**AVIS RELATIF À LA PROTECTION
CONTRE LES EVENTUELS EFFETS NOCIFS ET NUISANCES
PROVOQUÉS PAR LES RAYONNEMENTS NON IONISANTS
GÉNÉRÉS PAR DES ANTENNES ÉMETTRICES STATIONNAIRES**

Commune : SAINT-GHISLAIN - Exploitant : TELENET GROUP

Référence exploitant : HT1873A

Rapport n° 551 / 2024

Figure 1 : Vue en plan des lieux de séjour et des points de contrôle

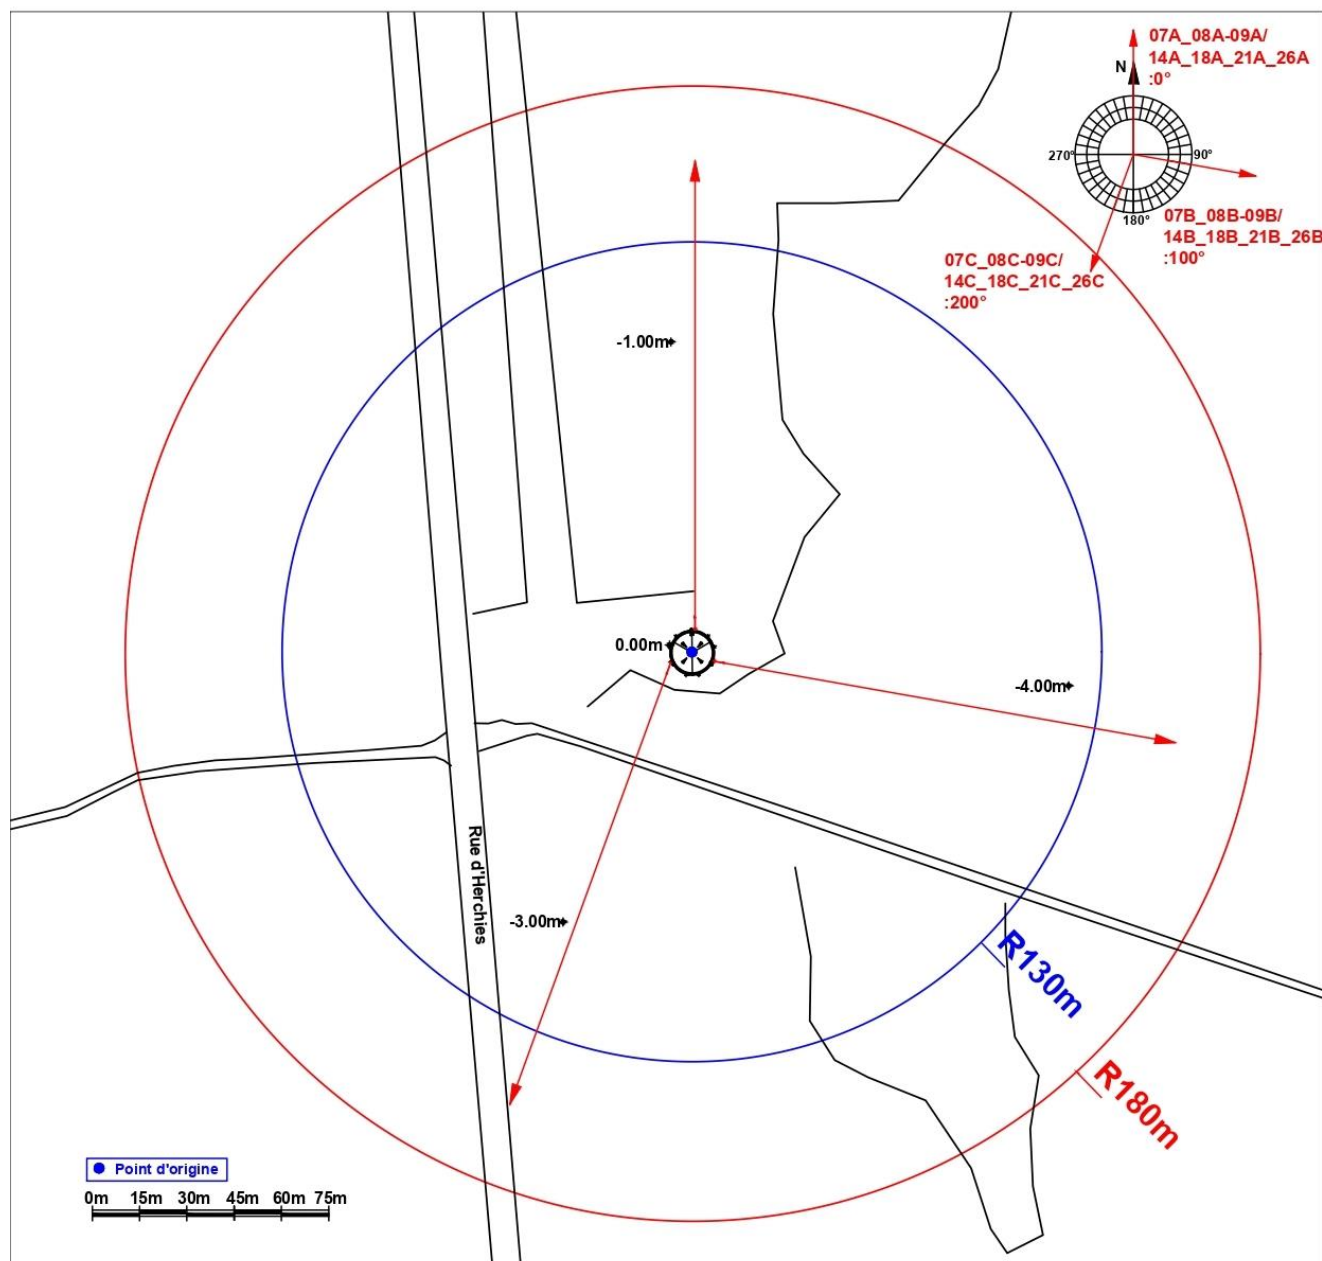
En ce qui concerne les antennes de l'installation mentionnées dans le tableau 1, la distance maximale à laquelle la limite pourrait être atteinte, à l'extérieur, est égale à 133,4 m. S'il n'y a pas de LS à une distance inférieure, les antennes respectent forcément la limite d'immission.

Dans le cas des LS situés à l'intérieur des bâtiments, une atténuation d'obstacle est prise en compte et il en résulte que la distance maximale à laquelle la limite pourrait être atteinte se réduit à 94,5 m.
